ミヤマ株式会社

旧ディスプレイユニットの画面表示仕様変更のお知らせ

日頃より弊社エコドライブナビゲーションシステム MHS-03DT をご利用いただき、誠にありがとうございます。

変更項目 ①②③⑤

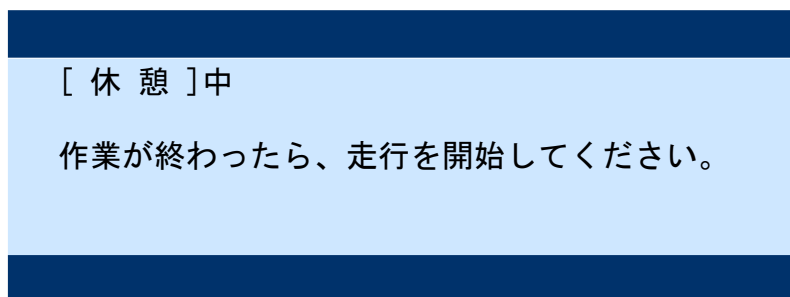
A 通常は過剰燃料を表示し、連続運転時間が3時間40分を超えたら「連続運転」の表示に切り替わり、運転時間をカウントアップしていきます。

連続運転時間のリセットは2種類の設定が可能

- 1) 10分以上の停車 (従来の方)
 - 2) 30分以上の停車か、10分以上の停車を複数で合計30分以上(改善基準告示に準拠)
- 連続運転時間がリセットされると、過剰燃料の表示に戻ります。

B 記録開始からの休憩時間の合計を表示

C 日時を表示(2段目から3段目へ移動)

通信中になると通信マーク表示に切り替わります

メッセージを受信するとメールマーク表示に切り替わります

メッセージが既読になると日時表示に戻ります

変更項目 ④

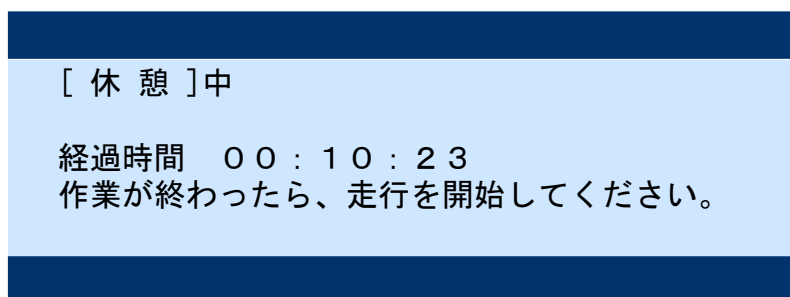
作業選択画面から休憩選択後、経過時間を表示します。

他の作業(積卸、待機、フェリー、その他)についても経過時間の表示を追加します。

変更項目 ⑤

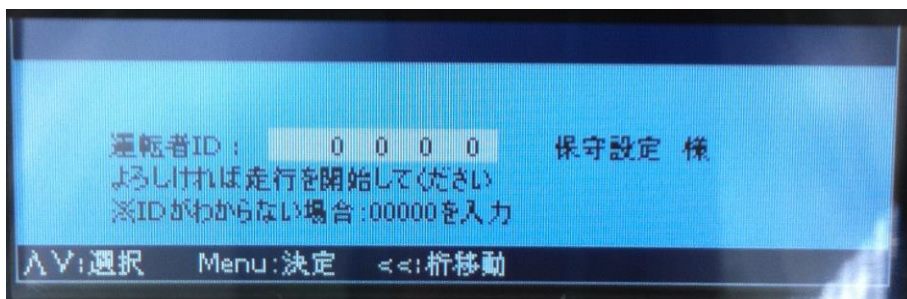
全ての画面で表示文字サイズを大きくします。(以下は一例)
